Ministero della Transizione Ecologica

Commissione Tecnica PNRR-PNIEC

Parere n. 59 del 16/09/2022

Progetto	<i>Istruttoria Valutazione Impatto Ambientale</i> Progetto per la realizzazione di un nuovo impianto fotovoltaico della potenza di 16,9 MW con annesso impianto di accumulo energetico e relative opere di connessione alla rete, ubicato nei Comuni di Apricena (FG) e San Paolo di Civitate (FG) su una superficie di ca. 46 ha, con l'integrazione di produzione agricola e l'implementazione di un biomonitoraggio tramite apicoltura, denominato Apricena01 ID_VIP: 7381
Proponente	Whysol-E Sviluppo S.r.l

Figura 6. Impianti FER presenti nell'AVA secondo il Proponente

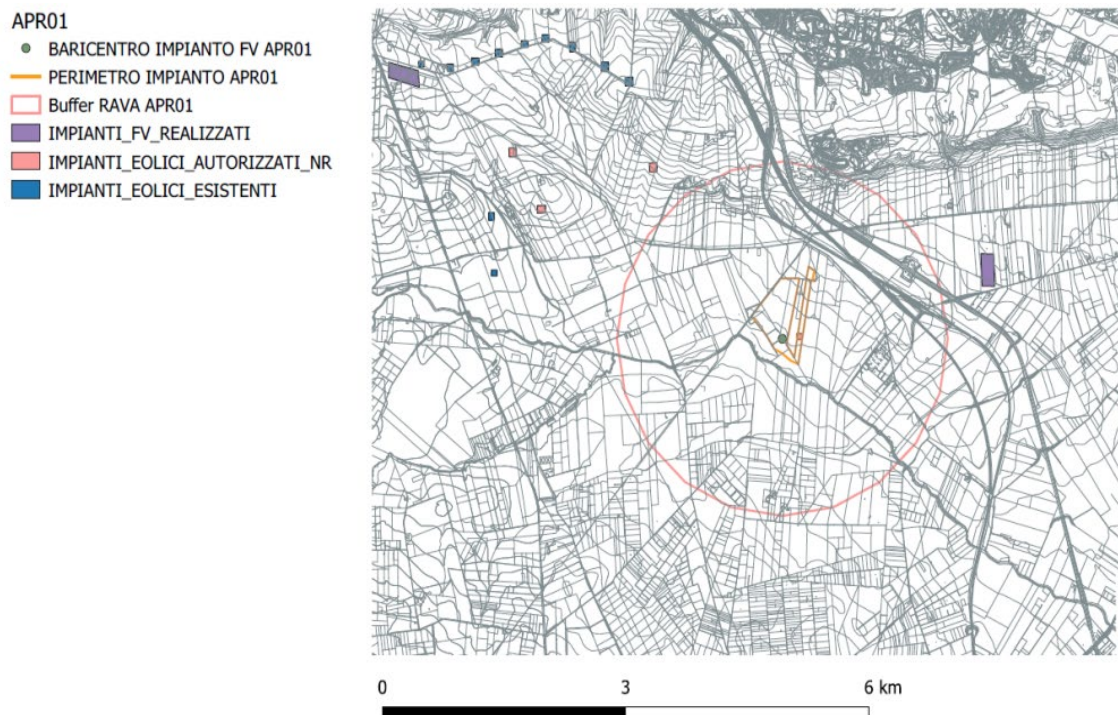
La Commissione rileva che il progetto sottoposto a VIA con n. 6185 prevede la realizzazione di un aerogeneratore a meno di 200 m dall'area di impianto del presente progetto. Inoltre, nel raggio di 3 km dall'area di progetto risultano anche altri progetti di impianti FER sottoposti a VIA, contrassegnati dai numeri 7390, 8094 e 7566. Relativamente alla presenza di tali impianti, al fine di contenere gli impatti cumulativi, si rimanda alla specifica Condizione ambientale n.1.

Figura 7. Localizzazione aerogeneratore del progetto 6185 sottoposto a VIA (buffer di 200m)

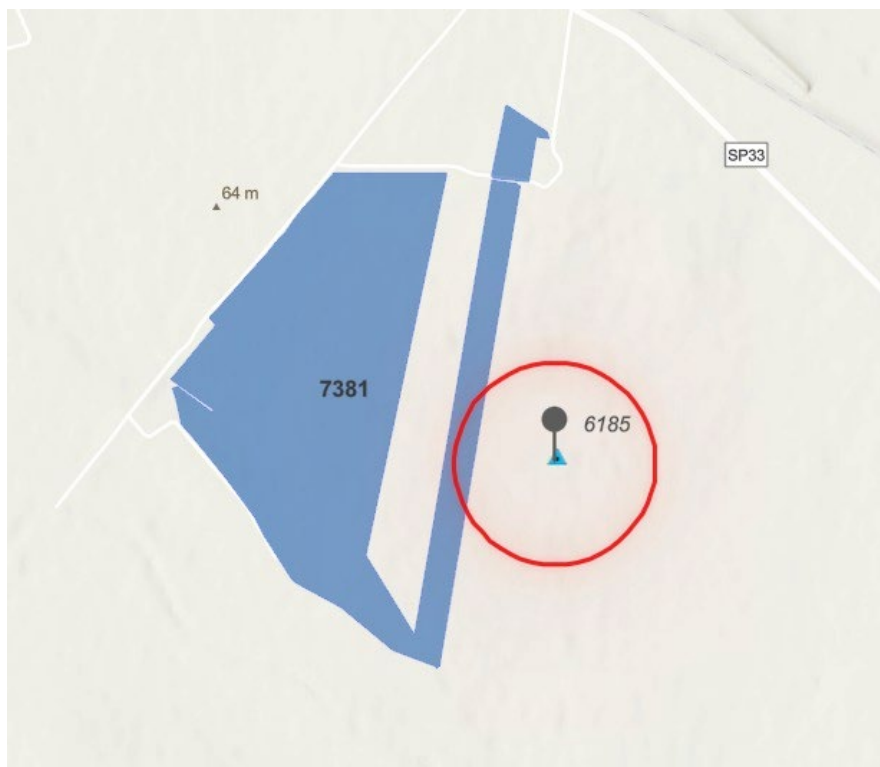
La Commissione all'esito della verifica istruttoria, rilevando che il Proponente non ha considerato l'interferenza con il parco eolico, in considerazione di quanto stabilito dal DL 1 marzo 2022 n. 17 convertito con modificazioni dalla L. n. 34 del 27/04/2022, in considerazione della maggiore potenza del parco eolico di cui all'ID_VIP 6185 rispetto a quella dell'agrivoltaico del presente parere, il parco eolico ha priorità di trattazione e nella progettazione esecutiva dell'agrivoltaico se ne dovrà tener conto seguendo quanto riportato nella Condizione n. 1.

Si rammenta che ai sensi di quanto stabilito dal DL 1 marzo 2022 n. 17 convertito con modificazioni dalla L. n. 34 del 27/04/2022, in considerazione della maggiore potenza del parco eolico di cui all'ID_VIP 6185 rispetto a quella dell'agrivoltaico del presente parere, il parco eolico ha priorità di trattazione e nella progettazione esecutiva dell'agrivoltaico se ne dovrà tener conto seguendo quanto riportato nella Condizione n. 1.
